日立教育訓練用原子炉に係る 保安規定変更認可申請の一部補正について

2020年 1月 21日
株式会社 日立製作所
王禅寺センタ

第12回 核燃料施設等の廃止措置計画に係る
審査会合用資料 資料2を一部変更

2階 (図2-2 抜粋)

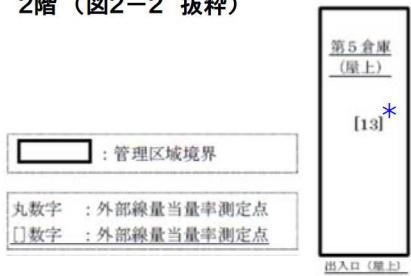
第5倉庫の屋上の管理区域の運用について 第14条第1項 に追記。

ただし、第5倉庫の屋上については、第5倉庫内の放射性固体廃棄物の量に変動がなく、屋上面での空間線量当量率が規則第1条の2第2項第四号の定義を超えないないと認められる場合には、管理グループ長は、品質保証責任者の審査及び王禅寺センタ長の承認を得て、管理区域の解除ができる。

* 第14条第1項のただし書き適用時は、[13]における測定は行わない

- 供用開始後、倉庫屋上は管理区域として運用する。
- 原子炉室に保管している廃棄物の第5倉庫への移送が完了し保管が開始された後、容器保管時の屋上外表面での線量率をサーベイし、基準値($2.6 \mu\text{Sv}/\text{h}$)以下であれば、この後新規に廃棄物を受け入れるまでの期間は非管理区域運用にシフトする。
- 第3段階の解体3作業前(発生した廃棄物の新規受入前)に、屋上を管理区域に変更する。解体に伴い発生した廃棄物を受入れた後は、作業進捗に応じて適宜屋上外表面の線量率をサーベイし、管理区分を設定していく。
- 上記非管理区域運用に変更した場合は、定期的に屋上外表面の線量率をサーベイし、非管理区域基準値以下となっていることを確認する。
